VANTAAN KAUPUNKI

ASEMAKAAVAMUUTOSEHDOTUS

NRO 002436

Suopursuntie

vantaan energia sähköverkot		SUUNN.	SUUNN.PVM
		TARK.	TARK.PVM
PL95, 01301 VANTAA Puh. 09-82 901		Paperikoko (mm x mm)	HYV.
		A4	HYV.PVM
KAUP.OSA	60 HIEKKAHARJU	SUHDE	1:500
OSOITE	Suopursuntie	KARTTA	
TYÖ	Asemakaava nro 002436	PIIR NRO	Liite 1
	Pienjänniteverkko 0,4kV	HANKE NRO

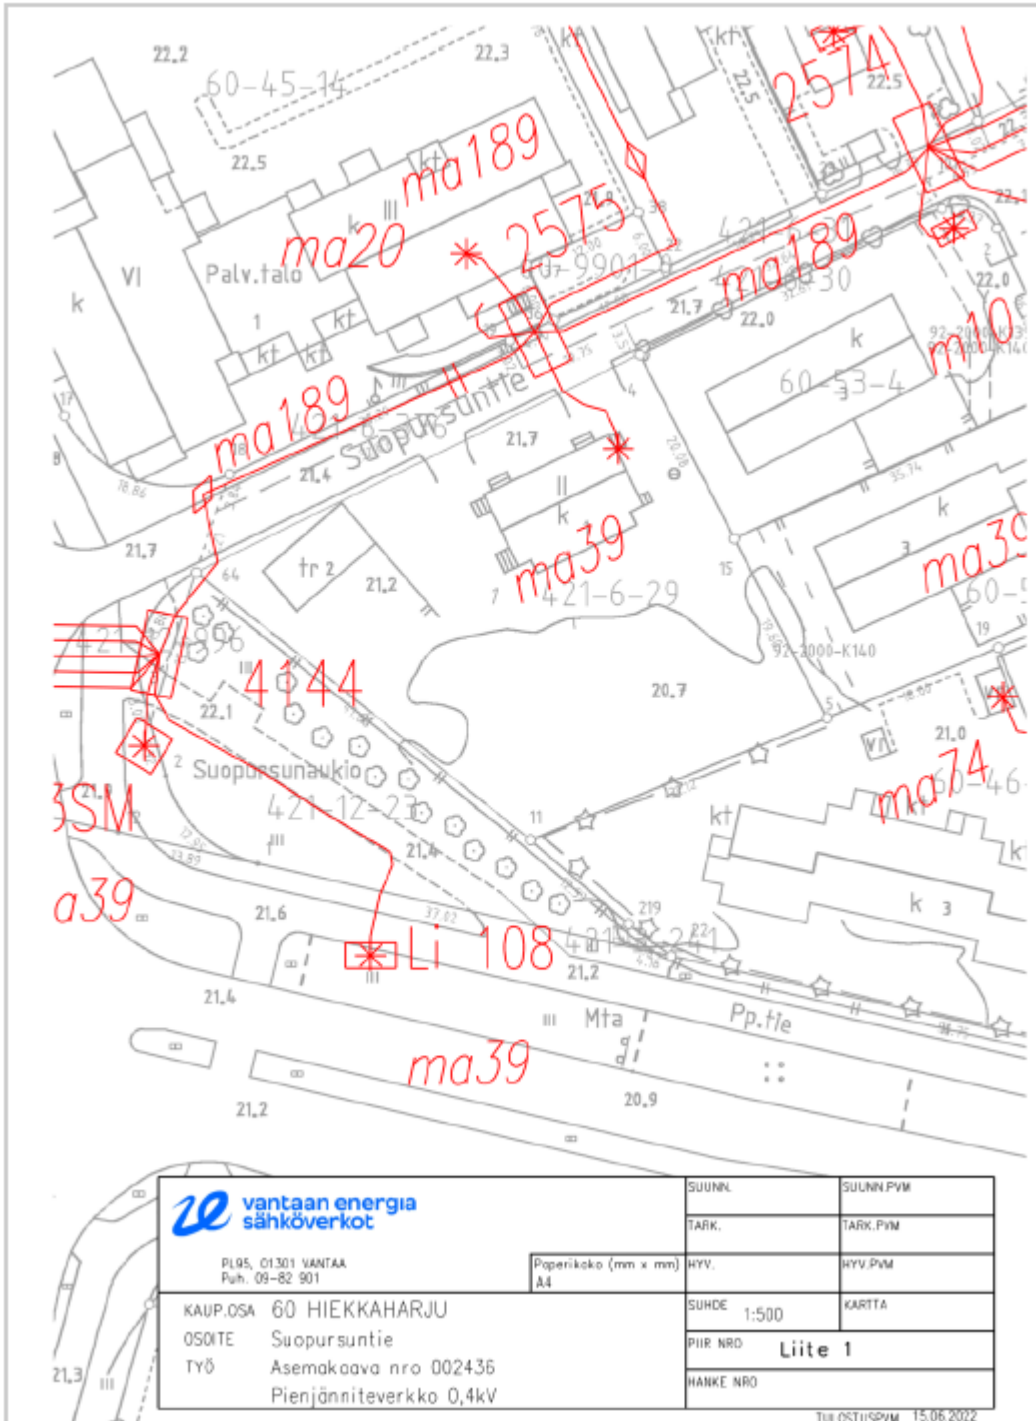
Vantaan Energia Sähköverkot Oy:n pienjännitemaakaapelit sijaitsevat karttaliitteen 1 mukaisesti. Vantaan Energia Sähköverkot Oy haluaa, että asemakaavan muutosehdotuksessa huomioidaan maakaapeleiden sijainti.

Mikäli maakaapeleita pitää siirtää, niin siirtokustannuksien osalta toimitaan Vantaan kaupungin ja Vantaan Energia Oy:n 20.7.1993 laaditun yhteistyösopimuksen mukaisesti.

Asemakaavan muutosalueella sijaitsee Vantaan Energia Oy:n kaukolämpöputkia liitteenä olevan piirustuksen mukaisesti (Liite 2).

Vantaan Energia Oy haluaa, että asemakaavan muutosehdotuksessa huomioidaan kaukolämpöputkien sijainti.

Mikäli kaukolämpöputkia pitää siirtää, niin siirtokustannuksien osalta toimitaan Vantaan kaupungin ja Vantaan Energia Oy:n 20.7.1993 laaditun yhteistyösopimuksen mukaisesti.

OAS-vaiheen mielipidevastineissa on kuvattu sähköverkon pienjänniteverkon kaapeleiden ja jakokaapin siirtotarve. Muistutusvaiheessa selostuksen vastinetta on tarkennettu. Tarkennuksen mukaan maakaapeleita ja jakokaappia siirrettäessä toimitaan Vantaan Energian ja Vantaan kaupungin yhteistyösopimuksen mukaisesti. Tieto on lisätty myös vaikutustenarviointikappaleeseen. Hanketta on tiedotettu asiasta.

Muistutus on tiivistetty kaavaselostukseen ja sille on annettu vastine. Sähköverkon pienjänniteverkon johtojen ja jakokaapin siirtotarpeen lisäksi on mainittu Vantaan Energian ja Vantaan kaupungin yhteistyösopimus. Ei muutoksia kaavakarttaan.
